OGGETTO: Procedimento ID\_VIP 4826. Progetto definitivo Potenziamento Linea Milano-Genova. Quadruplicamento Tratta Milano-Rogoredo-Pavia. Procedura di VIA ai sensi dell' art. 23 del d.lgs. 152/2006 e s.m.i. e Piano di utilizzo ai sensi dell' art. 4 del D.P.R. 120/2017 – Parere ai sensi dell' art. 24 comma 3 del D.Lgs. 152/2006

Il Comune di Pavia è interessato dal lotto funzionale n° 2 - quadruplicamento della tratta Pieve Emanuele – Pavia (da km 11+241 a km 28+401), macrofasi dalla 3 alla 5.

Tavola (1033) NM0Z20D43BDAQ0005002A Piano particellare di esproprio - Comune di Pavia TAV 2 di 3

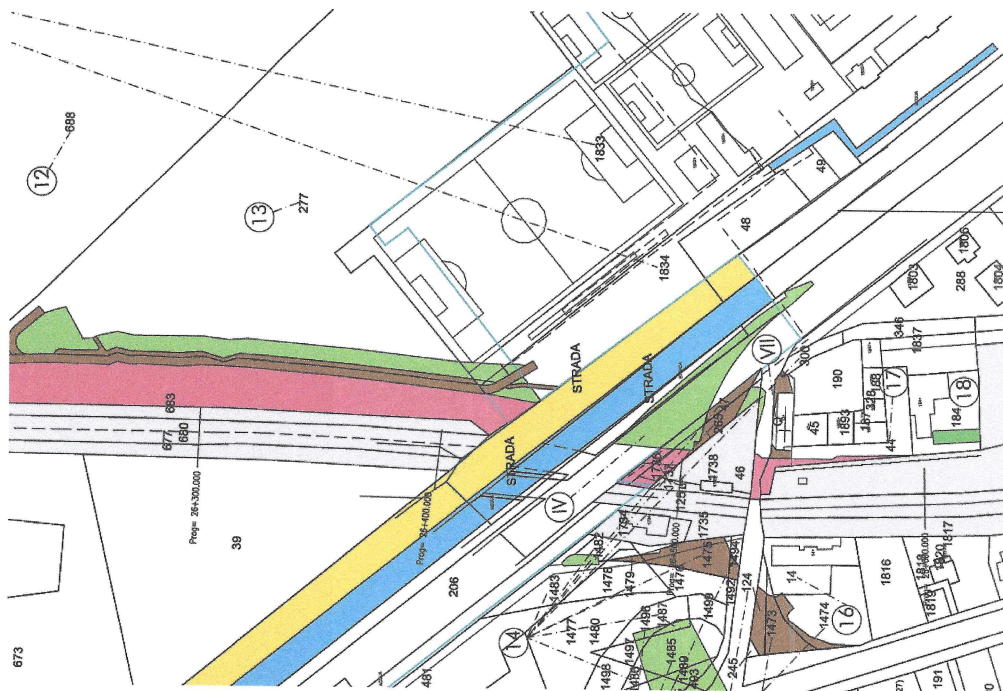
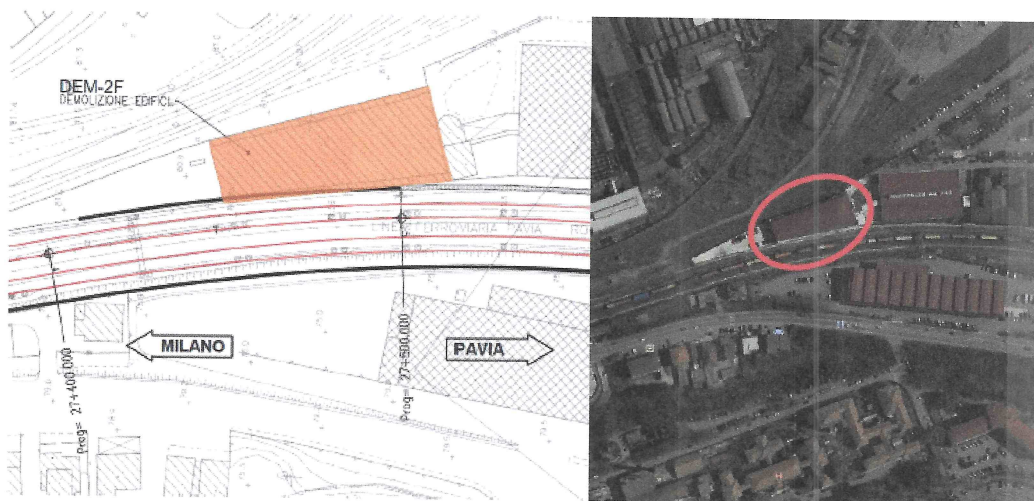
In merito ai previsti espropri di aree di proprietà dell'ente si chiede di rivedere il progetto riguardante le aree di Catasto terreni Sez. Urbana B Foglio 12 mappali 1833 e 1834, in prossimità dello Stadio Fortunati.

Nello specifico si chiede, di variare il progetto al fine di escludere le previste attività espropriative su di un lembo del campo di calcio, nella considerazione che tali attività riguarderebbero solamente la possibilità di eseguire opere a verde o interventi viabilistici di servizio, non incidenti sull'opera principale e comunque effettuabili al di fuori dell'area recintata dello stadio.

Figura 6-20 Opere in progetto nei pressi della Chiesa di San Siro detta della Gremegna

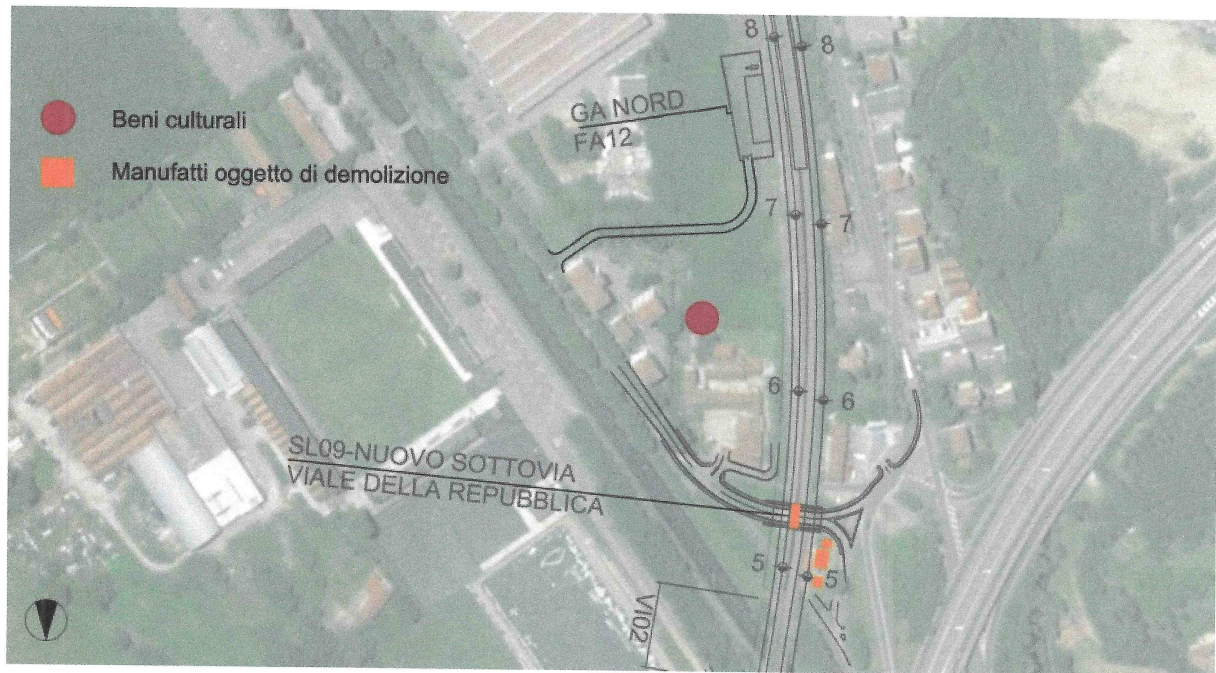
Riguardo il cavalca-ferrovia esistente - Tangenziale Nord di Pavia pk 26+158.580 e la previsione del nuovo sottovia viale della Repubblica km 26+527 SL09, si ritiene necessario un approfondimento degli impatti sulla viabilità esistente, anche per il periodo riguardante le fasi di cantiere.

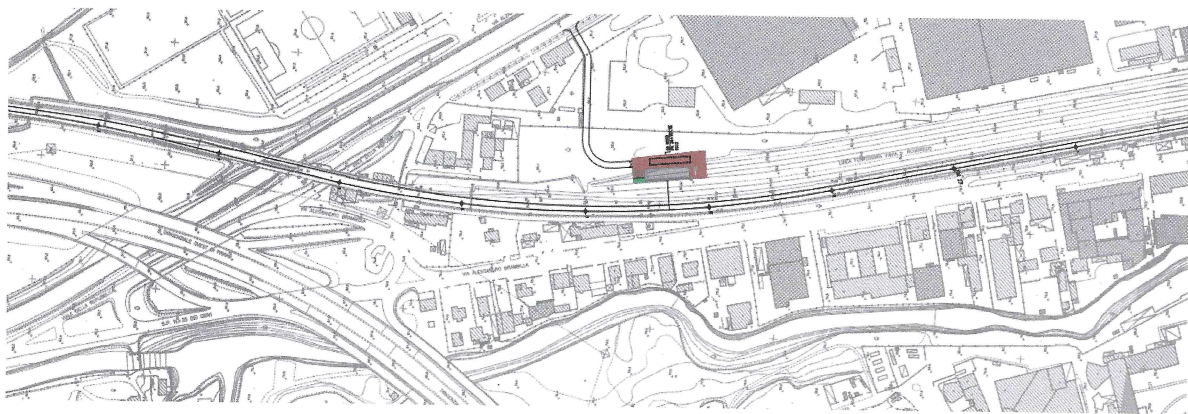
Nell'elaborato NM0Z 20 D26 P7 CS0000 020 A – Progetto Definitivo, viene riportato un nuovo sottovia di innesto su Viale della Repubblica. Tale scelta appare peggiorativa del sistema di accessibilità veicolare del quadrante settentrionale di Pavia.

Infatti, il nodo di ingresso in città che dalla Tangenziale Ovest di Pavia si innesta su viale della Repubblica e via Brambilla, si presenta ad oggi come un nodo saturo.

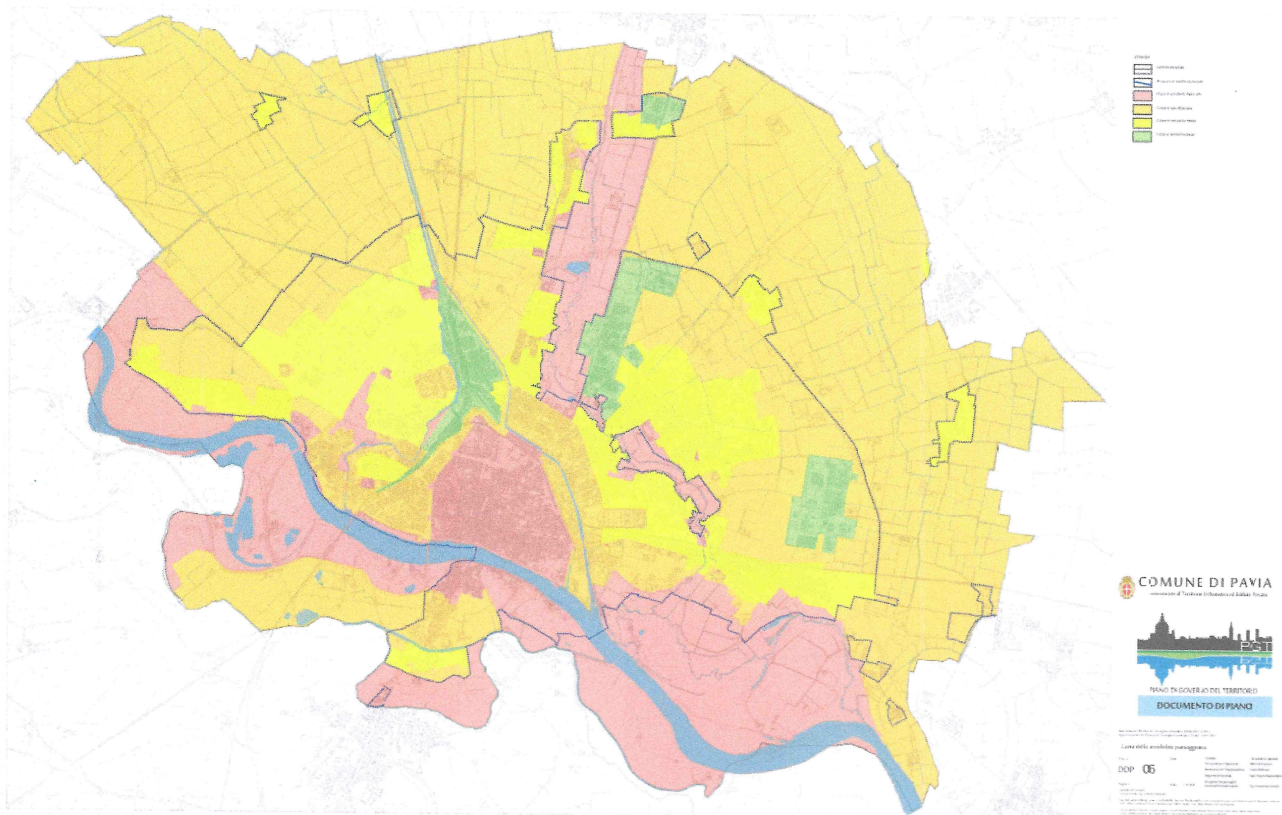
Riguardo le barriere antirumore, le relazioni di progetto riportano che "per l'area della stazione di Pavia non verranno considerate parte integrante dell'attuale progetto, in quanto nell'area di stazione

si procederà soltanto ad un adeguamento dei binari attuali”; **questa A.C. ritiene che la valutazione di opere mitigative-compensative vada svolta anche per questi luoghi.**
